ПАСПОРТ ДОСТУПНОСТИ объекта социальной инфраструктуры (ОСИ) №10

Библиотека №21 им. Н.М. Рубцова

г. Сургут, ул. Бажова, дом 17.

**АКТ ОБСЛЕДОВАНИЯ
объекта социальной инфраструктуры
К ПАСПОРТУ ДОСТУПНОСТИ ОСИ № 10**

ФОТО № 5 Входная площадка

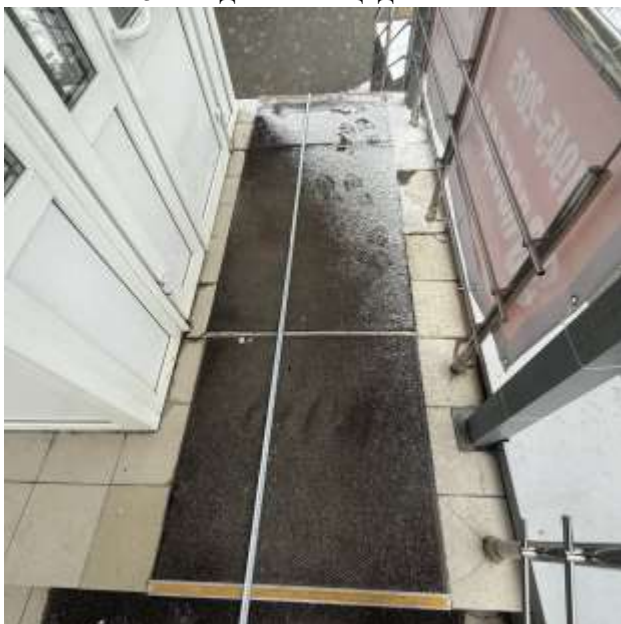
2.2	Пандус	Нет	-	-	-	-	-	-
2.3	Входная площадка (перед дверью)	Есть	2	5-6	Отсутствует информация о доступности объекта. Отсутствует доступная информация об объекте или тактильная табличка «Режим работы», дублированная шрифтом Брайля. Отсутствуют дренажные и водосборные решетки. Отсутствуют элементы радио информирования, навигации. Размер площадки в рамках "разумного приспособления" должен быть 1,4х1,8 м. (ШхГ), при этом дверная ручка должна быть на высоте 0,85-1,1 м. и расстоянием до боковой стены не менее 0,6 м.	Все Все Все С К	После адаптации объекта установить тактильную информацию о доступности объекта (пиктограммы ГОСТ 52131). Предусмотреть наличие доступной информации об объекте, дублированной шрифтом Брайля. Предусмотреть дренажные и водосборные решетки. Установить перед входом элементы системы радио информирования и навигации. При реконструкции и в рамках "разумного приспособления" обеспечить площадку 1,4 м. × 1,8 м. (ширина × глубина), при этом дверная ручка должна быть на высоте 0,85–1,1 м. и на расстоянии не менее 0,6 м. до боковой стены.	Текущий ремонт. Капитальный ремонт. Индивидуальное решение с ТСР.

ФОТО № 11 Коридор

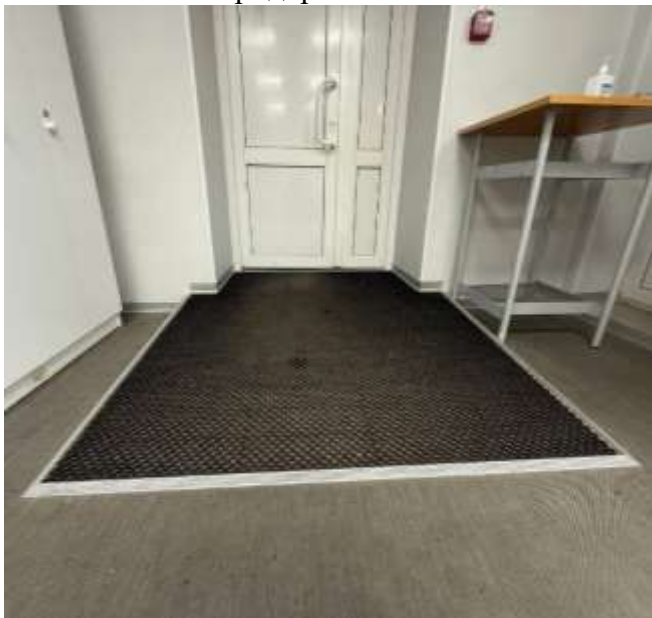
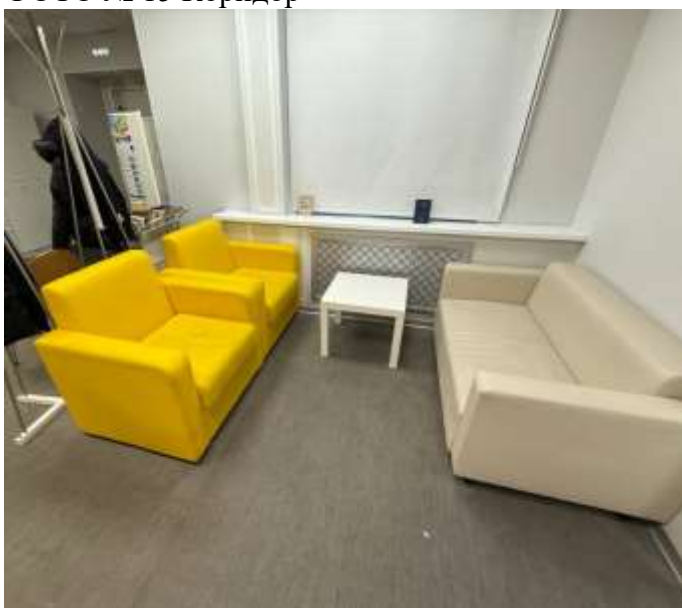
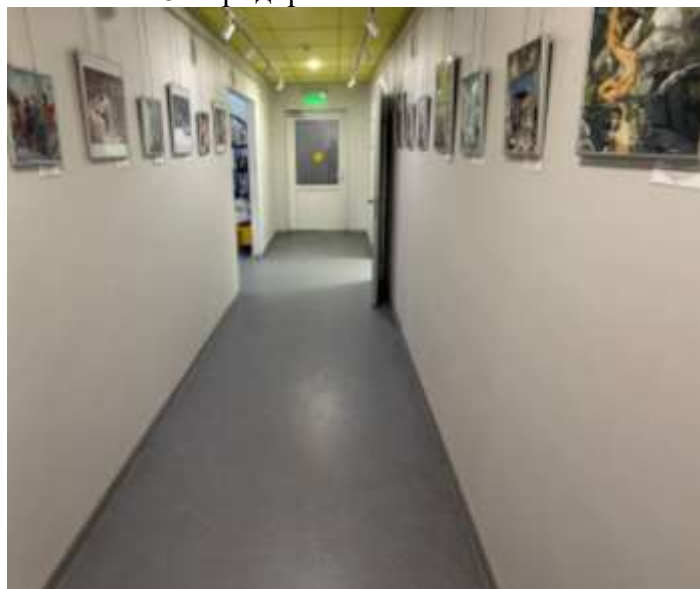
3.1	Коридор (вестибюль, зона ожидания, галерея, балкон)	Есть	5	11-18	На информационных стендах отсутствует в свободном доступе информационный раздаточный материал со шрифтом Брайля. В коридорах на путях движения/эвакуации расположена стеклянная витрина. Месторасположение (ориентация) тактильной мнемосхемы не соответствует фактически указанному на мнемосхеме. Ширина коридора менее 1,8 м.	С Все С К	Предусмотреть раздаточный информационный материал со шрифтом Брайля в свободном доступе. Убрать стеклянные витрины из коридоров или оборудовать их ограждением высотой 1,3 м. и отобразить контрастной и светонакопительной разметкой. Переставить тактильную мнемосхему в соответствии с ориентацией точки на мнемосхеме «ВЫ НАХОДИТЕСЬ ЗДЕСЬ». Увеличить ширину путей движения в чистоте до не менее 1,8 м. Или обеспечить карманы для разъезда длиной не менее 2 м., общей шириной с коридором не менее 1,8 м.	Индивидуальное решение с ТСР.

В вестибюле отсутствуют информационные терминалы/киоски, информационные табло, которыми могут пользоваться посетители с нарушением зрения и с дефектами слуха. Имеющаяся зона отдыха и ожидания для инвалидов не соответствует нормативным требованиям.	С, Г Все	Установить информационные терминалы/киоски, информационные табло, которыми могут пользоваться посетители с нарушением зрения и с дефектами слуха. Обеспечить зону отдыха и ожидания для инвалидов, установить скамью в соответствии с требованиями: <i>сиденье с подлокотниками, глубиной 0,43–0,45 м. с наклоном в сторону спинки не более 5°; высота поверхности сиденья от поверхности площадки ожидания – от 0,42 до 0,48 м.; расстояние от спинки сиденья до поверхности сиденья – от 0,13 до 0,15 м; высота спинки сиденья – от 0,16 до 0,21 м. с вертикальным наклоном в направлении от сиденья от 5° до 10°</i>

ФОТО № 31 Кабинет заведующего

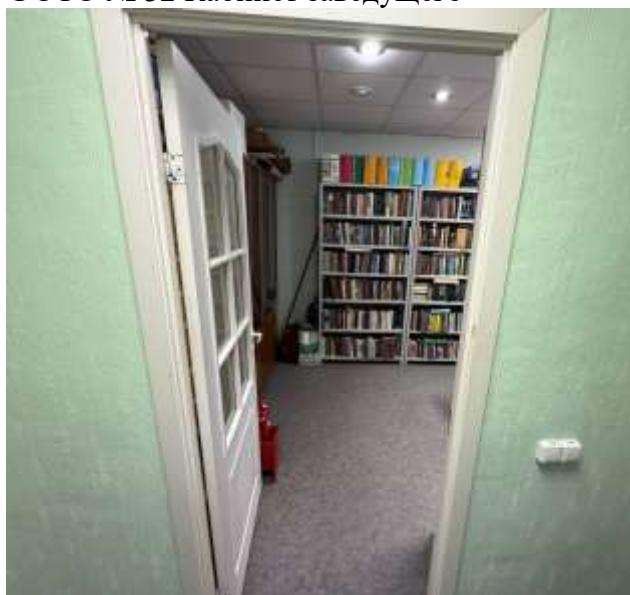
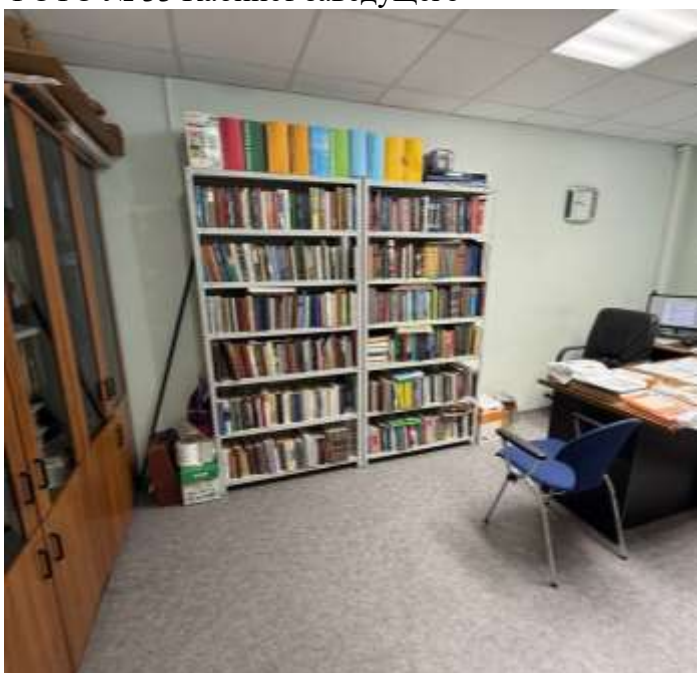
4.1	Кабинетная форма обслуживания (кабинет заведующей)	Есть	8	31-35	На функциональных зонах отсутствуют тактильные информационные таблички о назначении помещения, дублированные шрифтом Брайля. Отсутствует система автоматического закрывания двери (доводчик) с функцией 5-секундной задержки. Отсутствуют фиксаторы двери в положениях «открыто» и «закрыто». Отсутствует индукционная система, система сурдо-перевода.	Все К, О К Г	Установить информационные тактильные таблички с назначением помещения, и дублированные шрифтом Брайля в соответствии с нормативными требованиями. Установить систему автоматического закрывания двери (двухкамерный доводчик) с функцией 5-секундной задержки. Установить двери на петлях одностороннего действия с фиксаторами в положениях «открыто» и «закрыто». Установить индукционную систему, систему сурдо-перевода на объекте.	Текущий ремонт. Индивидуальное решение с ТСР.

ФОТО № 64 Место приложения труда

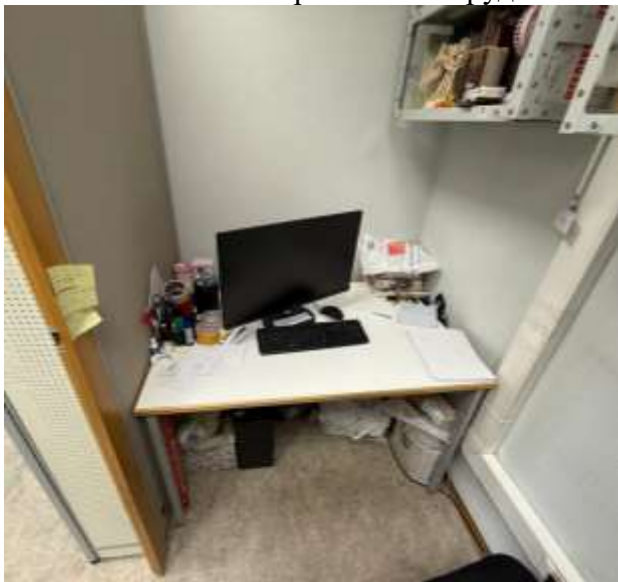
4.1	Место приложения труда	Есть	12	61-66	Отсутствует контрастная маркировка прозрачного полотна двери на двух уровнях. Отсутствуют столы с трансформируемыми элементами по высоте и углу наклона и регулируемой подставкой для ног. Ширина дверного проёма в свету менее 0,9 м. Стул не соответствует нормативным требованиям.	С Все К Все	Обеспечить контрастную маркировку прозрачного полотна двери. Обеспечить столы с трансформируемыми по высоте и углу наклона элементами и регулируемой подставкой для ног. Установить двери с шириной одного полотна не менее 0,9 м. или согласовать с обществом инвалидов использование двери шириной не менее 0,8 м. Оборудовать рабочее место стулом с устройством для изменения положения сиденья по высоте и наклону, регулируемой подставкой для ног.	Текущий ремонт. Капитальный ремонт. Индивидуальное решение с ТСР.

Отсутствует индукционная система, система сурдо-перевода. Система автоматического закрывания двери (доводчик) не имеет функцию 5-секундной задержки. Отсутствуют фиксаторы двери в положениях «открыто» и «закрыто». Площадь менее 4,5 кв. м на одно рабочее место. Столы не соответствуют нормативным требованиям. Освещённость рабочего места менее 800 лк. Печатное оборудование не установлено на звукопоглощающих площадках и расположено у рабочего места оператора. Рабочие столы не оборудованы выдвижными досками для тактильного дисплея.	Г К, О К Все С С Все С	Установить индукционную петлю, систему сурдо-перевода. Установить систему автоматического закрывания двери (двухкамерный доводчик) с функцией 5-секундной задержки. Установить двери на петлях одностороннего действия с фиксаторами в положениях «открыто» и «закрыто». Обеспечить площадь помещения не менее 4,5 кв.м; высота - не менее 3,2 м. Технологическое оборудование, площадь проходов, проездов, промежуточного складирования материалов и готовой продукции в указанную площадь не входят. Установить столы в соответствии с ГОСТ 51645. Обеспечить освещенность рабочего места не менее 800 лк. Установить звукопоглощающую площадку для печатного оборудования и вынести её за пределы рабочего места оператора. Оборудовать столы выдвижными досками для тактильного дисплея.

ФОТО № 70 Комната с умывальником

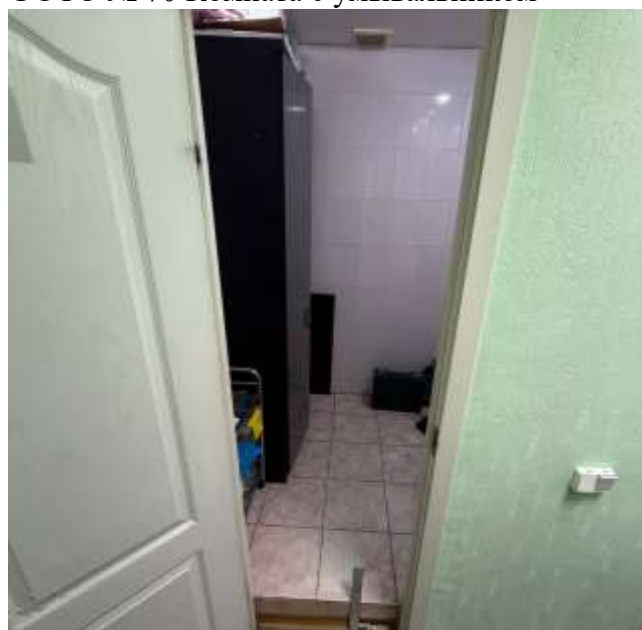
№ п/п	Наименование функционально- планировочного элемента	Наличие элемента			Выявленные нарушения и замечания		Работы по адаптации объектов	
		есть/ нет	№ на плане	№ фото	Содержание	Значимо для инвалида (категория)	Содержание	Виды работ
5.1	Туалетная комната	Есть	13	67-74	Отсутствуют тактильные таблички о назначении помещений, дублированные ш. Брайля. Отсутствует разделение на мужской и женский туалет. Высота выключателя 0,88 м. Ширина дверных проёмов в свету менее 0,9 м.	С Все К К, О	Установить тактильные таблички о назначении помещения, дублированные ш. Брайля перед дверью. Обеспечить разделение санузлов на мужской и женский туалеты. Установить выключатель на высоте не более 0,8 м. Обеспечить ширину дверного проёма в свету не менее 0,9 м. или согласовать с обществом инвалидов ширину не менее 0,8 м.	Текущий ремонт. Капитальный ремонт. Индивидуальное решение с ТСР.

Отсутствует контрастное отображение дверей относительно стены и ручек относительно дверей. Отсутствуют писсуар вертикальной формы и биде.	С Все	Обеспечить контрастное отображение дверного проема и ручки по отношению к двери. Установить писсуар вертикальной формы и биде.	
					Высота унитаза 0,4 м. Отсутствует кнопка вызова помощи и соответствующий знак. Отсутствует контрастное сочетание цветов в применяемом оборудовании (санитарный прибор – пол, стена). Размер кабины с центральным расположением унитаза менее 2,2*2,25 м. Рядом с унитазом отсутствует место для размещения кресла-коляски. Отсутствует свободное пространство диаметром не менее 1,4м. для разворота кресла-коляски. Отсутствует запирающее устройство с открыванием снаружи и знаком индикации «занято/свободно». Отсутствует автоматический дверной доводчик с дистанционным управлением с кнопки. Отсутствует система с автоматическим сливом воды или с ручным кнопочным управлением на боковой стене кабины. В помещениях, где посетитель может остаться один отсутствует система двусторонней связи, снабженная визуальными аварийными	К, О Все С К К К Все К, О К, О Все	Установить унитаз на высоте 0,45–0,5 м (от уровня пола до поверхности сидения). Установить кнопку со шнурком, диаметр кнопки не менее 50мм. Установить знак в соответствии с ГОСТ 52131. Обеспечить контрастное сочетание цветов в применяемом оборудовании (санитарный прибор – пол, стена). Предусмотреть кабину с центральным расположением унитаза не менее 2,2*2,25м. Обеспечить рядом с унитазом место для размещения кресла-коляски шириной не менее 0,8м Обеспечить свободное пространство диаметром не менее 1,4м. для разворота кресла-коляски. Установить устройство с открыванием снаружи и знаком индикации «занято/свободно». Установить автоматический дверной доводчик с дистанционным управлением с кнопки. Установить систему с автоматическим сливом воды или с ручным кнопочным управлением на боковой стене кабины. Замкнутые пространства зданий, где посетитель может остаться один, должны быть оборудованы системой двусторонней связи. Система
